Commission économique pour l'Europe**Comité des transports intérieurs****Groupe de travail des transports par voie navigable****Cinquante-cinquième session**

Unification des prescriptions techniques et de sécurité en navigation intérieure:**Code européen des voies de navigation intérieure (CEVNI) (résolution n° 24)****D'autres amendements au Code européen des voies de navigation intérieure****Note du secrétariat****I. Mandat**

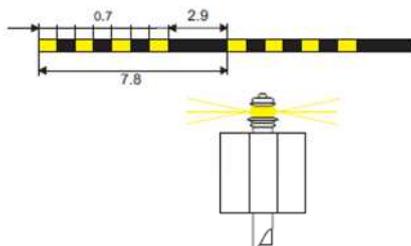
4. *Modifier* le paragraphe 5 de l'article 1.10 comme suit:
5. Toutefois, le certificat de bateau et le certificat de jaugeage ne sont pas exigés à bord des barges de poussage sur lesquelles est apposée une plaque en métal **ou en matière plastique** conforme au modèle suivant:

<p>Numéro officiel d'identification Numéro européen unique d'identification des bateaux:</p> <p>Numéro du certificat de bateau:</p> <p>Autorité compétente:</p> <p>Valable jusqu'au:</p>
--

Ces indications doivent être gravées ou poinçonnées **ou encore imprimées de façon permanente** en caractères bien lisibles d'au moins 6 mm de hauteur. La plaque métallique doit mesurer au moins 60 mm de hauteur et 120 mm de longueur; elle doit être fixée à demeure en un endroit bien visible, vers l'arrière de la barge, côté tribord.
